Règlement ONU n° 63 (Bruit émis par les cyclomoteurs)

**Proposition d'amendements à la série 02 d'amendements
au Règlement ONU n° 63****Communication des experts de l'Association internationale
des constructeurs de motocycles***

« Figure 1

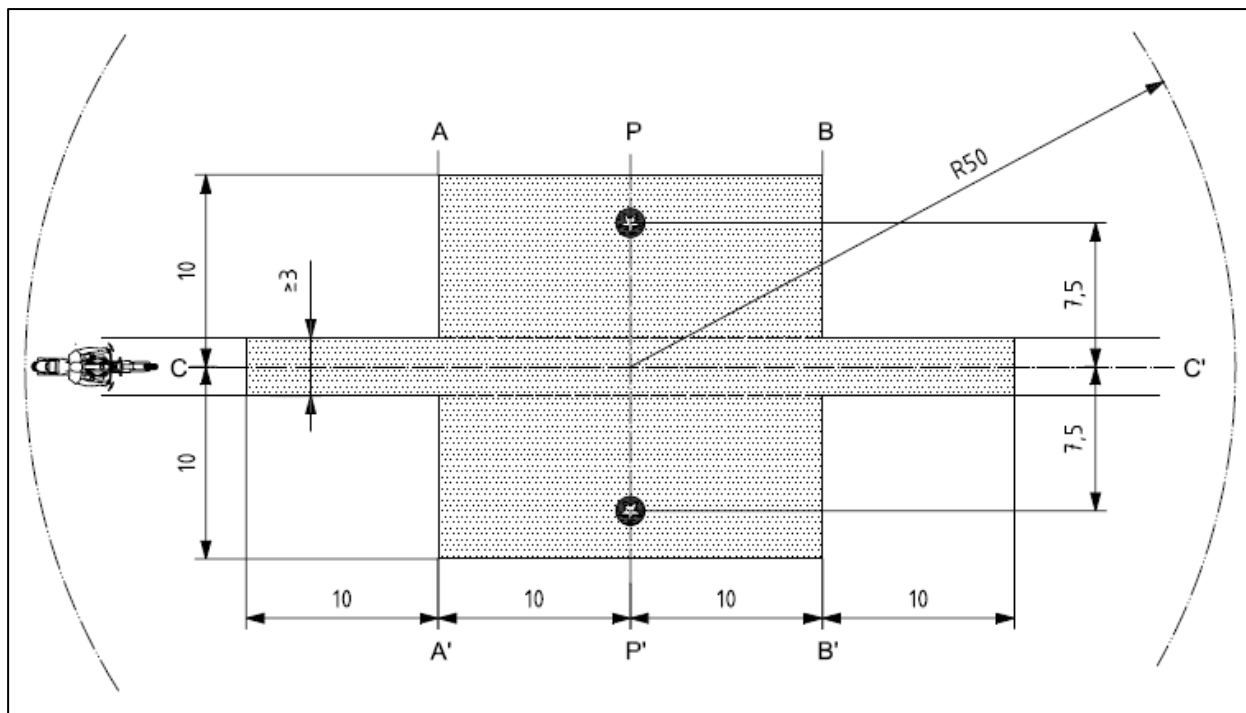
Figure 1, lire :

Caractéristiques de la piste d'essai (dimensions en mètres)

Surface minimale couverte par la surface de chaussée soumise à l'essai, soit la « zone d'essai »
	Emplacements des microphones (hauteur : 1,2 m)

Source : norme ISO 10844:1994, avec modifications. ».

2. L'IMMA souhaiterait que l'actuelle figure 1 de l'annexe 5 soit remplacée par la figure ci-dessus dont la résolution est supérieure. Cette figure provient d'une ancienne version de la norme ISO 10844, à laquelle a été ajoutée par la suite l'image d'un motocycle. L'ISO a donné son accord pour que cette figure soit utilisée.
